Vysvětlení zadávací dokumentace č. 6

Zadavatel	Městská část Praha 9 IČO: 00063894, DIČ: CZ00063894 se sídlem Sokolovská 14/324, 180 49 Praha 9
Název veřejné zakázky	Novostavba budovy pro zdravotnickou záchrannou službu se stavebními úpravami areálu
Druh veřejné zakázky	nadlimitní veřejná zakázka na stavební práce
Ev. č. VVZ	Z2023-054644
Ev. č. TED	2023/S 232-729968

**Novostavba budovy pro zdravotnickou záchranou
službu se stavebními úpravami areálu
zadávací řízení**

298	766620R03	3	Světlík střešní, požární odolnost EW 30 , rozměr 1000x1000mm
-----	-----------	---	--

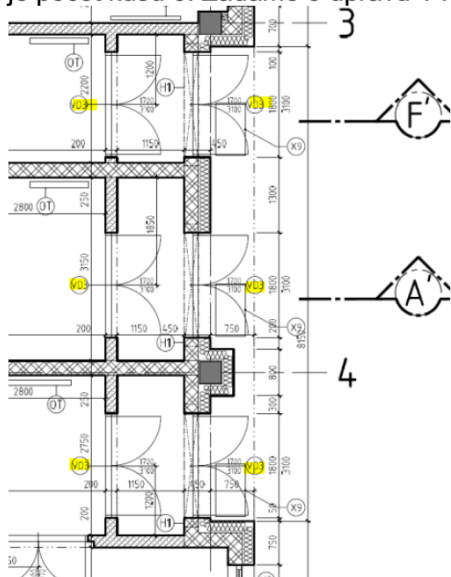
12. Střešní světlíky ozn. O3 – Žádáme o doplnění informace o požadovaném součiniteli U (prostup tepla). Dále jestli se pro střešní světlíky počítá s funkcí denní ventilace?

$U = 1,1 \text{ W/m}^2\text{K}$, bez ventilace
